Dodatek č. 1 ke smlouvě o dílo

„Revitalizace dětského dopravního hřiště Zlín“

VĚC: Oznámení o změně 1

VĚC: Změna 1 - varianta 2

Příloha č.1 Fotografie Pláně 31.8.2018 (Pá)

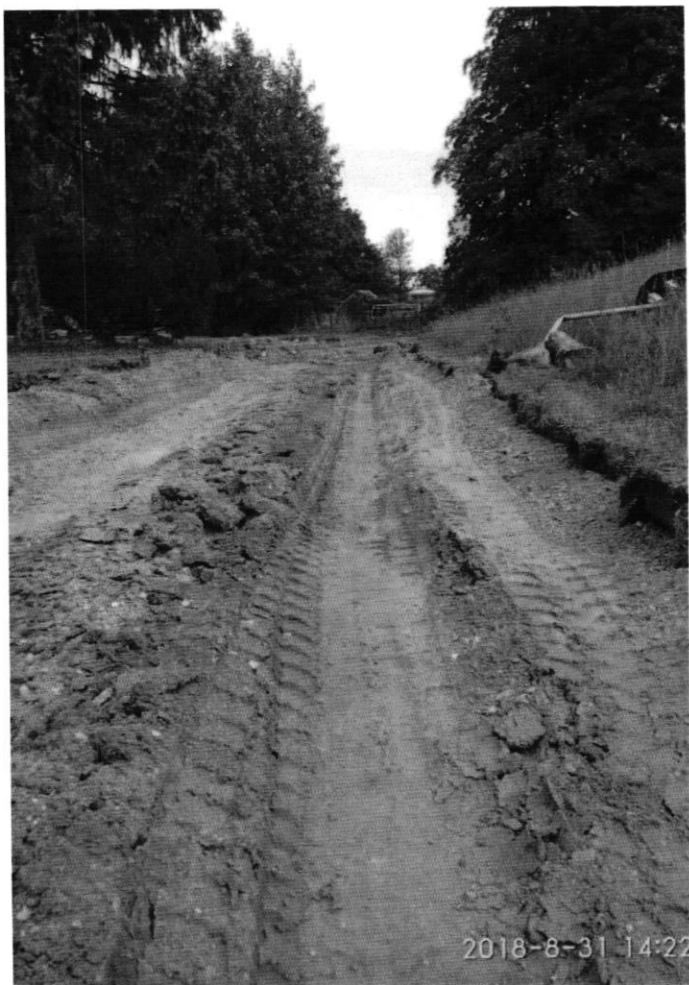
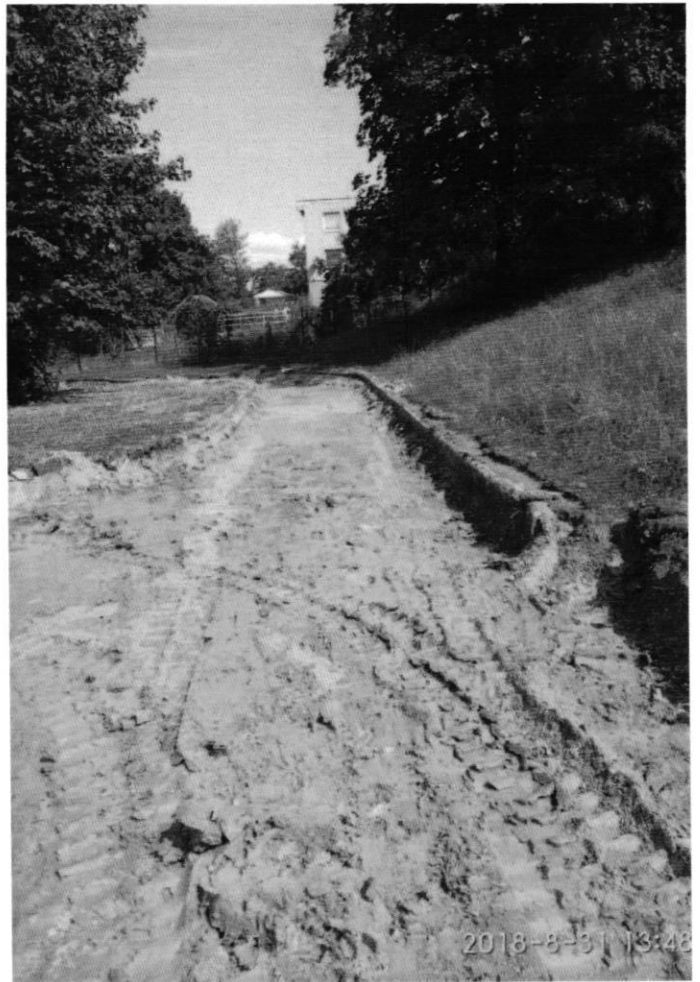
v rámci věcného plnění smlouvy o dílo č. 320-PVO/2018 ze dne 31.7.2018 na zakázku „Obnova Dětské dopravní hřiště, Zlín - Malenovice“ na konstrukčních vrstvách komunikace jsme zjistili několik věcí. Po odstranění konstrukčních vrstev stávající komunikace se obáváme, že plán nemusí vyhovět podmínkám PD. Plán vykazuje špatné vlastnosti po zatížení mechanizací viz příloha. V této domněnce nás utvrzuje informace správce objektu, který tvrdí, že v místě stavby stával rybník. Toto nebylo známo projektantovi v předprojektové přípravě. Obáváme se, že modul přetvárnosti Edef,2 může dosahovat hodnot menší než 30 MPa.

Po vydatných deštích o víkendu se voda vzhledem ke skladbě podloží a jeho propustnosti stále drží na pláni. Bylo vhodné zvážit doplnění hřiště o odvodňovací drenážní systémem.

Projektant navrhuje, aby byla na dvou místech odtěžena silnější vrstva zeminy cca 30 cm pod úroveň pláně a cca 50 cm pod úroveň pláně. Odtěžení provést na ploše cca 3x3 m. Vzniklý prostor po odtěžení zmině nově vyplnit štěrkodrtí frakce 0-63, event. 0-125 a dosypat na původní úroveň pláně. Pro lepší stabilizaci štěrkodrti položit pod štěrkodrt' geotextilii. Na takto upravených místech provést zkoušku hutnění (s výsledkem Edef,2 = min. 30 MPa) a porovnat s výsledky měření z neupravených míst pláně. Mělo by se tím ukázat jakou vrstvu sanace bude potřeba provést pro stabilizaci pláně a následně může být provedeno i vyčíslení nákladů spojených se sanací. V případě, že navrhované opatření, nebude dostatečné, bude nutno navrhnout jiné řešení.

Příloha č.2

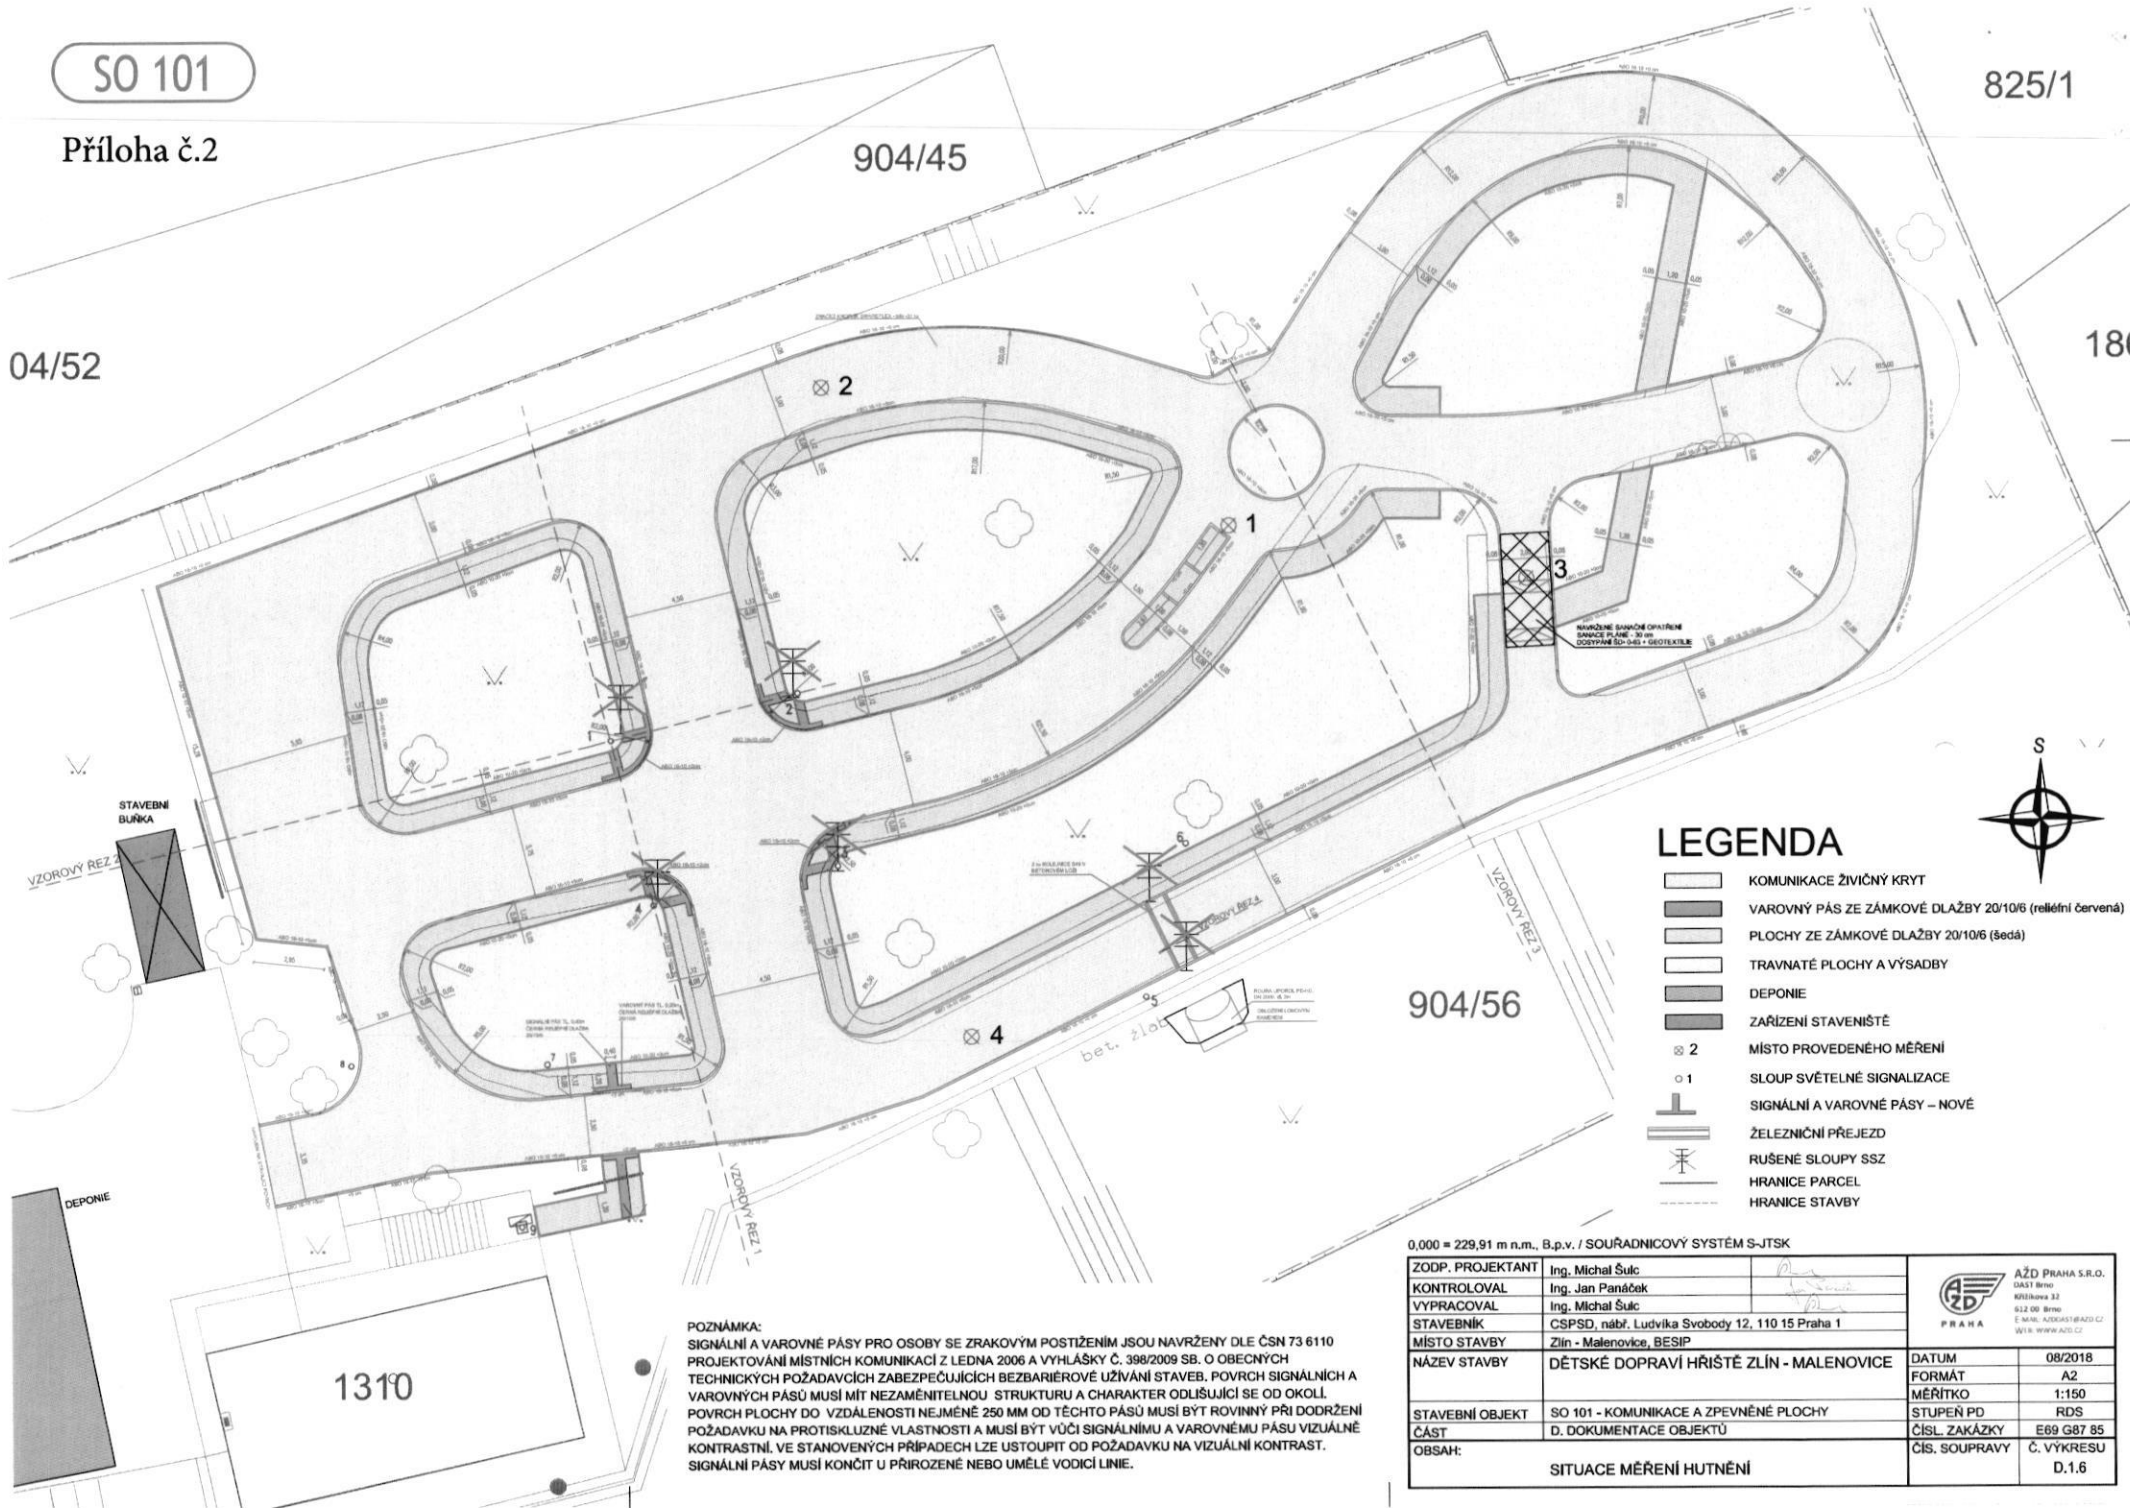
Na mimořádném KD byly dne 6.9.2018 měření únosnosti zemní pláně, prováděné akreditovanou laboratoří, zjištěny nevhodné parametry pláně v celé její ploše s ohledem na nevhodné složení zeminy. Ani jedna z naměřených hodnot nevyhovuje požadavku na velikost modulu přetvárnosti podloží $E_{def,2} = 30$ MPa. Vzhledem k nevhodnému složení zeminy není možné dosáhnout takové míry zhutnění pláně, aby požadovaných parametrů dosahovala. Protokol o provedené zkoušce hutnění je přílohou tohoto oznámení č. 1. Možná řešení, jak dosáhnout požadovaných parametrů a zajistit tak dokončení stavby v požadované kvalitě navrhl projektant.

VZOROVÝ ŘEZ 1:50

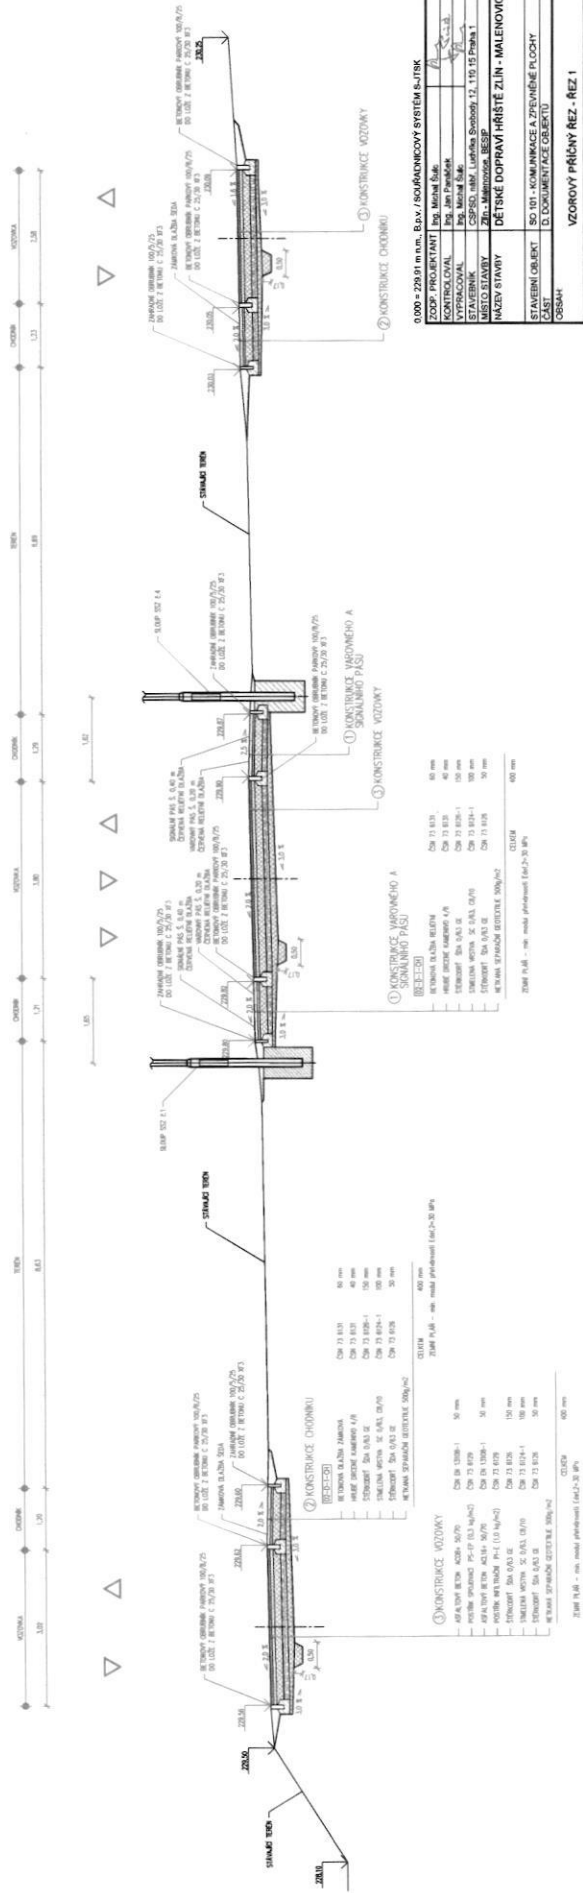
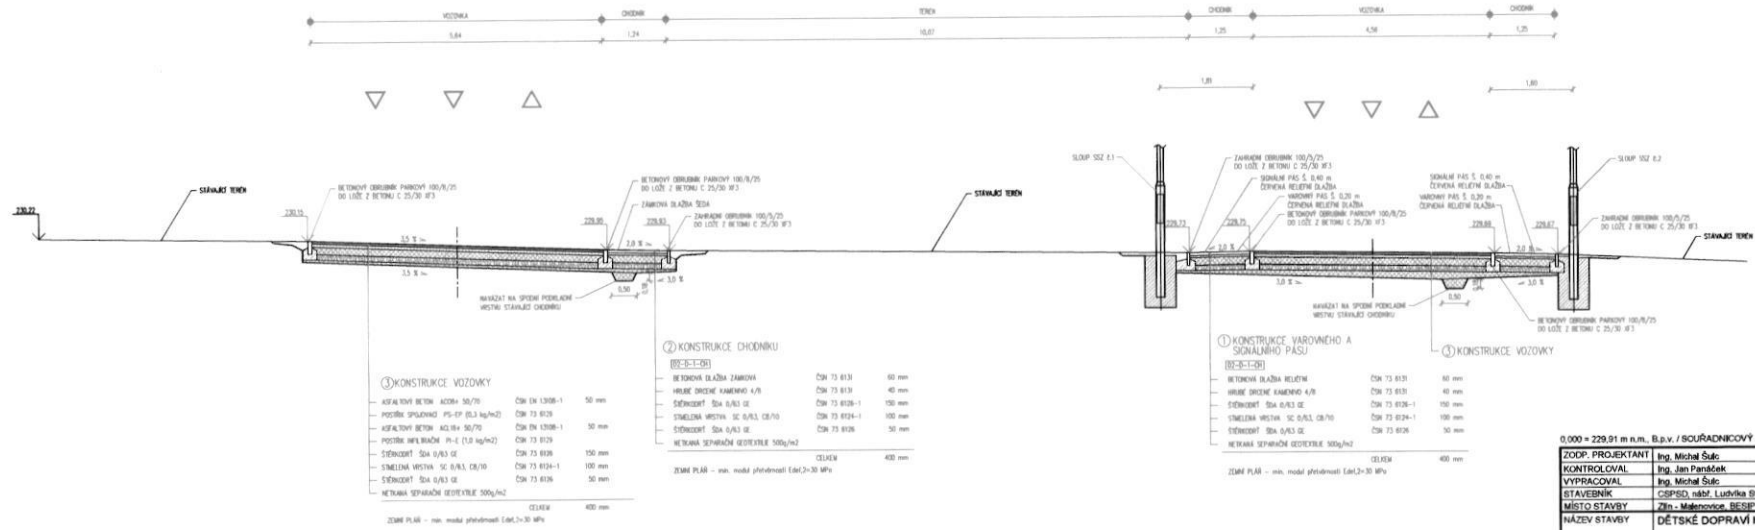
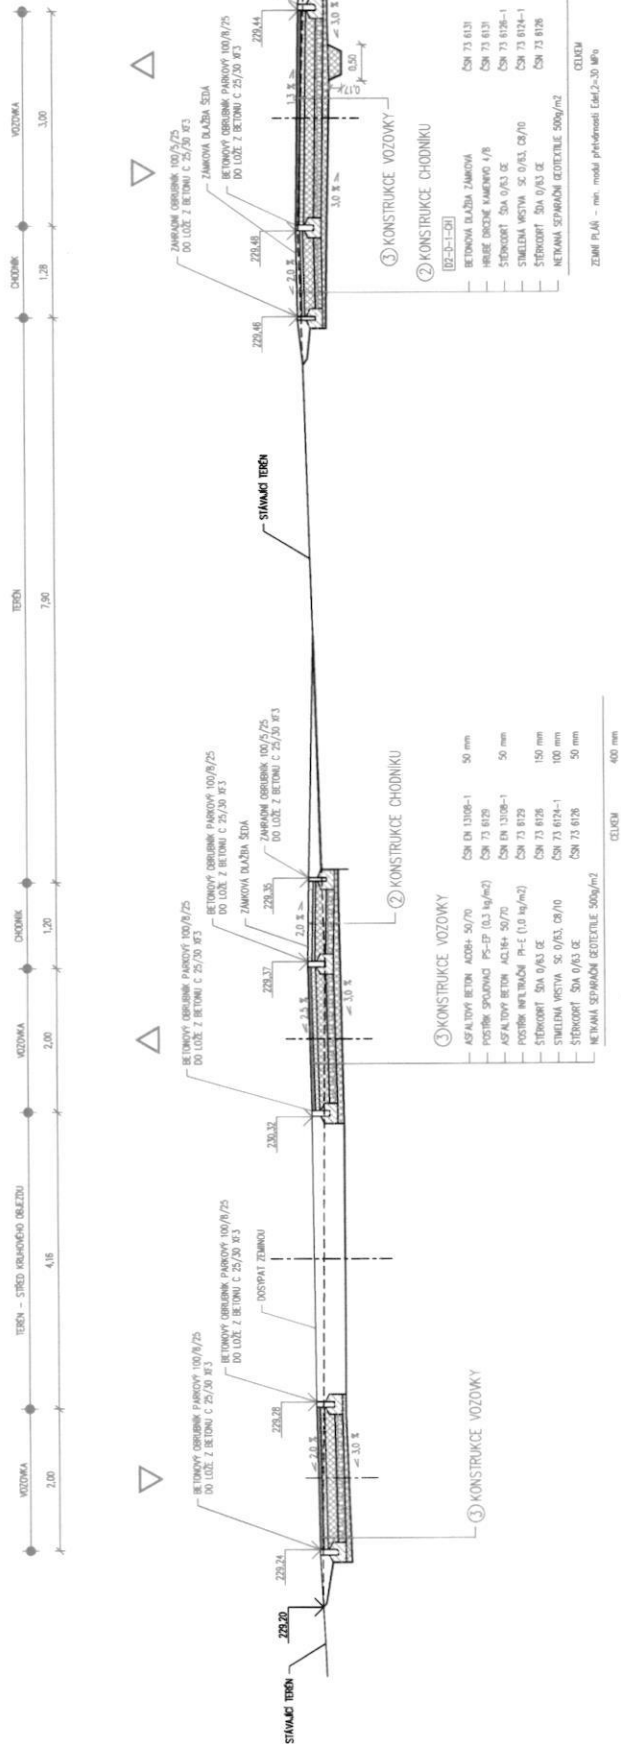
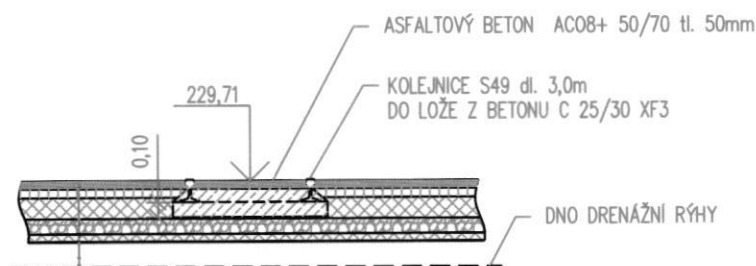
v rámci věcného plnění smlouvy o dílo č. 320-PVO/2018 ze dne 31.7.2018 na zakázku „Obnova Dětské dopravní hřiště, Zlín - Malenovice“ na konstrukčních vrstvách komunikace jsme zjistili několik věcí. Po odstranění konstrukčních vrstev stávající komunikace se obáváme, že plán nemusí vyhovět podmínkám PD. Plán vykazuje špatné vlastnosti po zatížení mechanizací viz příloha. Zjistili jsem nakonec, že pozemek se nachází na nez hutněné navázce. Toto nebylo známo projektantovi v předprojektové přípravě. Obáváme se, že modul přetvárnosti $E_{def,2}$ může dosahovat hodnot menší než 30 MPa.

Projektant navrhuje, aby byla odtěžena zemina míto původních 350 mm hloubky pod terénem celkem 400 mm, tedy o 50 mm více. Zároveň pro odvod případné vody byla vytvořena rýha cca 30 cm široká a 17 cm hluboká. Celá plocha bude pokryta separační geotextilií 500g/m². Na geotextilii bude následně nanесena a zahutněna mírná vrstva (cca 5cm) štěrkodrti frakce 0/63, aby byla vytvořena možnost pojiždění stavební technikou a také možnost založení betonových patek pro obruby. Na tuto vrstvu bude nanесena vrstva kameniva stmelенého cementem SC 0/63, C 8/10 v tloušťce 10 cm. Povrch této vrstvy bude nově sloužit jako stabilizovaná zemní pláň. Její kóta bude – 250 mm pod terénem, což je minimální hodnota podle TP 170 pro chodníkovou skladbu komunikace. Modul přetvárnosti by měl být roven 30 MPa, ale vzhledem k velké tuhosti vrstvy bude patrně neměřitelný. Následně bude položena vrstva štěrkodrti frakce 0/63 o tloušťce 15 cm. Na této řádně zhutněné vrstvě bude před pokládkou dlažby a nebo asfaltu změřen modul přetvárnosti, který by měl dle TP 170 činit min. 50 MPa. Tím bude ověřena dostatečná únosnost konstrukčních vrstev komunikace. Následně bude provedena pokládka dlažby do vrstvy štěrku frakce 4/8 a asfaltových vrstev.

ASFALTOVÝ BETON AC20+50/70	ČSN EN 13958-1	50 mm
POVRŠNÍ SPLENANOK PS-EP (0,3 kg/m ²)	ČSN 73 813	
ASFALTOVÝ BETON AC14+50/70	ČSN EN 13958-1	50 mm
POVRŠNÍ SPLENANOK PS-1 (1,0 kg/m ²)	ČSN 73 813	
STŘEŠNÍČEK ŠIA 0,4/3 GE	ČSN 73 8126	100 mm
STŘEŠNÍČEK ŠIA 0,4/3 GE	ČSN 73 8124-1	100 mm
STŘEŠNÍČEK ŠIA 0,4/3 GE	ČSN 73 8126	50 mm
NETKANÁ SEPÁRACÍ GEOTEXTILIE 500g/m ²		
CELKEM		400 mm

ZEMNÍ PLÁŇ – min. modul přetvárnosti Edef,2=30 MPa
